**PROJET D'IMPLANTATION D'UN PARC  
PHOTOVOLTAIQUE AU SOL, LIEU-DIT « TRIZE »**

**Enquête publique préalable à la délivrance du permis de  
construire**

**REPONSES DU PORTEUR DU PROJET  
à la suite de la remise du  
PROCES-VERBAL DE SYNTHESE**

CORFU SOLAIRE

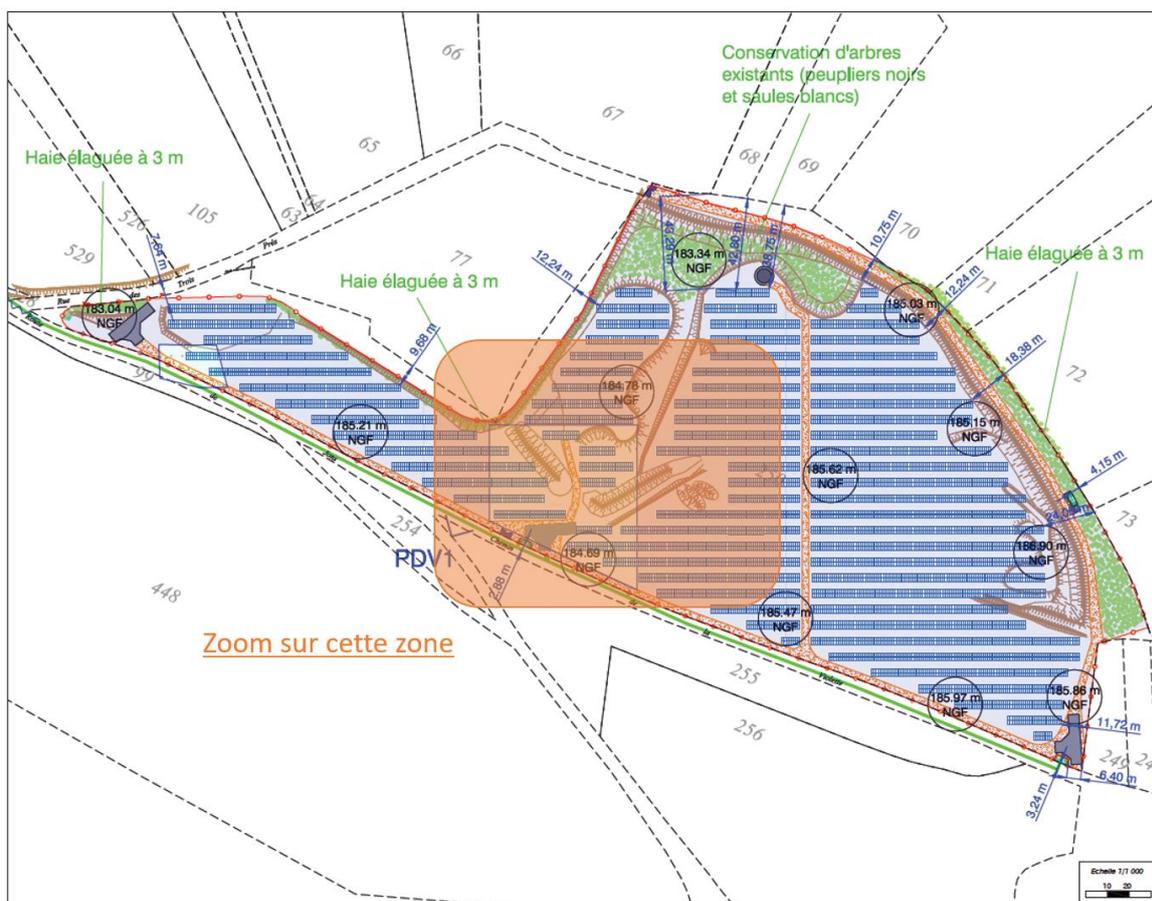
*Le choix de la clôture a-t-il intégré la formation éventuelle d'embâcles lors des crues ?*

Oui ce point a été intégré. Lors du développement du projet, la DDT nous a transmis ses préconisations pour la prévention des risques liés aux crues. Elle nous a demandé de mettre en place des clôtures hydrauliquement transparente, et c'est la raison pour laquelle nous avons choisi des clôtures maillées en acier. Les risques d'embâcles seront ainsi réduits. Les clôtures seront également signalées pour être visibles en cas de crue.

### Talus en question

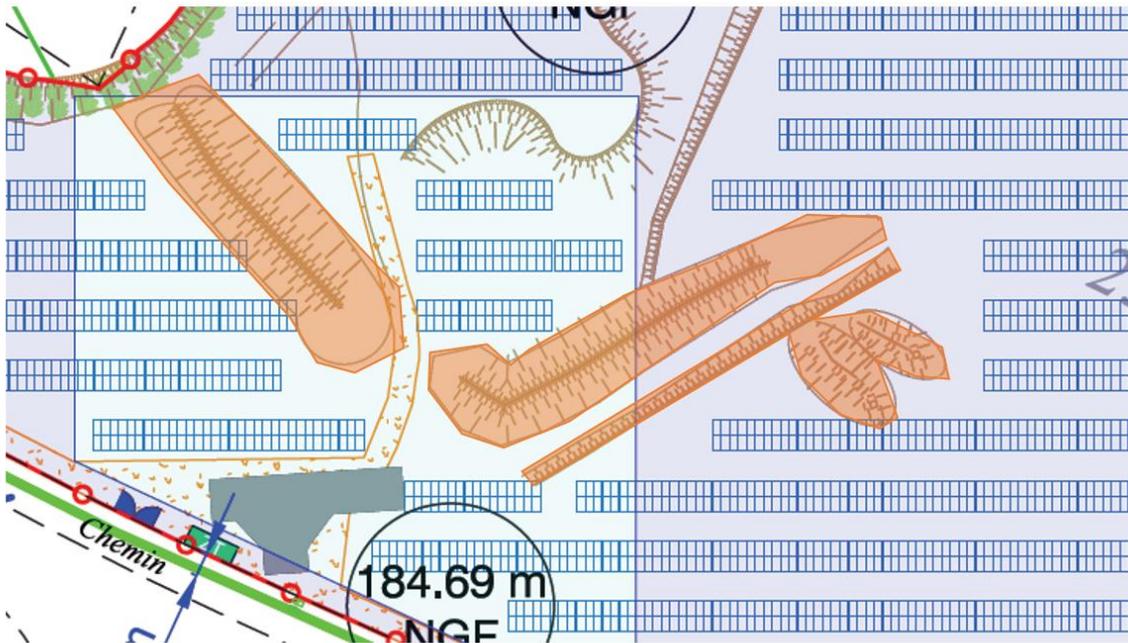
Deux talus sont présents sur la zone suivante :

Sous réserve que nous nous assurions qu'il ne s'agit pas de talus de déchet, mais bien de talus de terre, il nous semblerait pertinent de pouvoir arraser ces deux talus, de sorte à pouvoir ajouter quelques tables de panneaux photovoltaïques.

### Trou en question

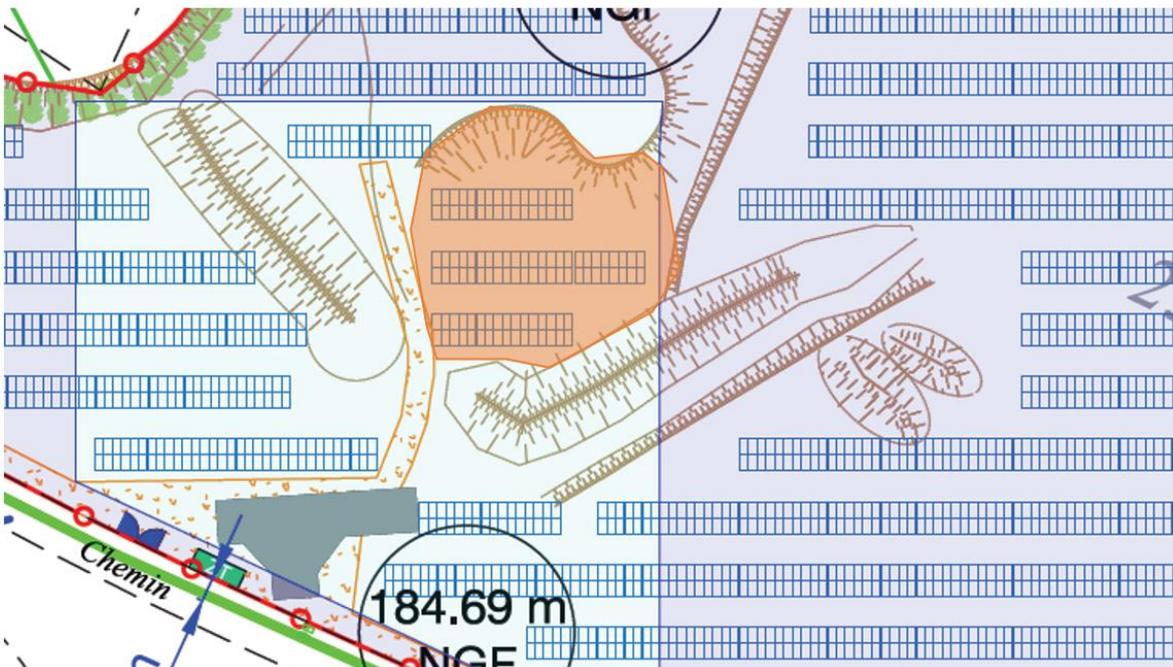
La terre récupérée pourrait être utilisée pour combler le trou suivant :

Dans la mesure où ce remblaiement serait réalisé sans apport de matériaux extérieurs, mais seulement avec de la terre déjà présente sur cette zone, cela n'aurait pas d'incidence sur les écoulements des

eaux en cas de crue. Cela nous permettrait d'installer davantage de tables de modules photovoltaïques sur cette zone : maximiser la puissance installée sur les anciennes décharges nous paraît pertinent lorsque cela n'induit pas d'incidence supplémentaire, quand on connaît la pression foncière exercée aujourd'hui sur les terrains à vocations naturels ou agricoles.
